Rapport de l'Inspection des installations classées

Visite d'inspection du 04/07/2023

R E D RECYCLAGE ENVIRONNEMENT DECHETS

Références : 20230712-RAP-DAEN0714
Code AIOT : 0006102322

Planche photos

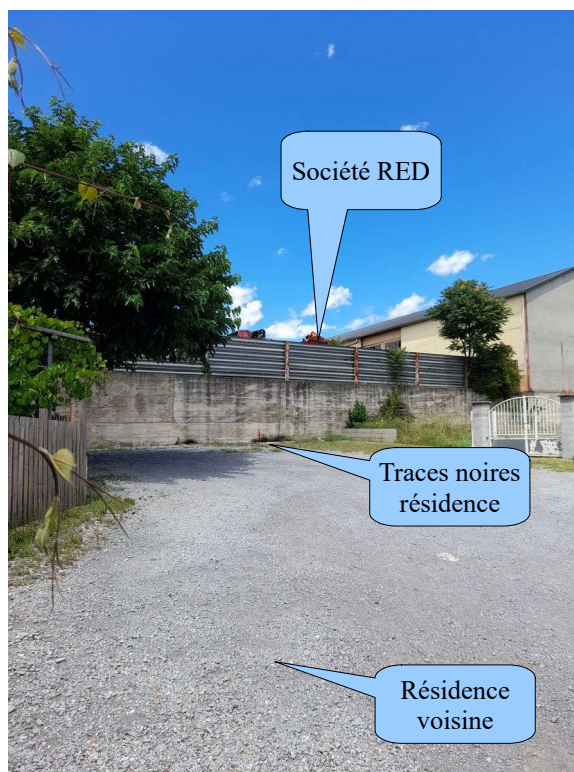
Constats : Le 11/04/2023 un rapport de la police municipale d'Aubenas fait état de la présence de traces de liquides noirs (huile et/ou hydrocarbures) coulant le long du mur de la résidence voisine et des tuyaux canalisant les eaux pluviales. Le mur cité étant en limite de propriété de la société RED, le 27/04/2023 l'inspection des ICPE demande par courrier à l'exploitant de déclarer un incident et d'indiquer les mesures conservatoires. L'exploitant n'ayant pas répondu à ce courrier, l'inspection a déclenché une visite d'inspection inopinée le 04/07/2023. Le jour du contrôle, l'inspection a constaté sur place la présence d'eau souillée de couleur noire et odorante dans les tuyaux de drainage implantés dans le mur sud-est, en limite de propriété avec la résidence voisine ainsi que dans les regards associés. Ce constat relève d'une situation accidentelle et non du mode de fonctionnement normal de l'activité ICPE. Le défaut de déclaration est un non-respect de l'article R.512-69 du code de l'environnement. Il est donc proposé à M. le préfet de mettre en demeure la société RED de réaliser le rapport d'accident circonstancié tel que définit par l'article cité ci-dessus.

Constats : Le jour de l'inspection, le canal de rétention des eaux de ruissellement était rempli d'eaux souillées de couleur noire, avec suspicion de présence de fluides automobiles (hydrocarbures entre autres). Partant de ce constat et de celui du point de contrôle n°2, il semble évident que le système de collecte et de séparation des eaux polluées est inadéquat et/ou inefficace. Il est demandé à l'exploitant de présenter pour l'année 2022 : <ul style="list-style-type: none">- les fiches de suivi du nettoyage du décanteur-séparateur d'hydrocarbures,- l'attestation de conformité à la norme,- les bordereaux de traitement des déchets détruits ou retraités.
Type de suites proposées : Avec suites
Proposition de suites : Lettre de suite
Proposition de délais : 15 jours
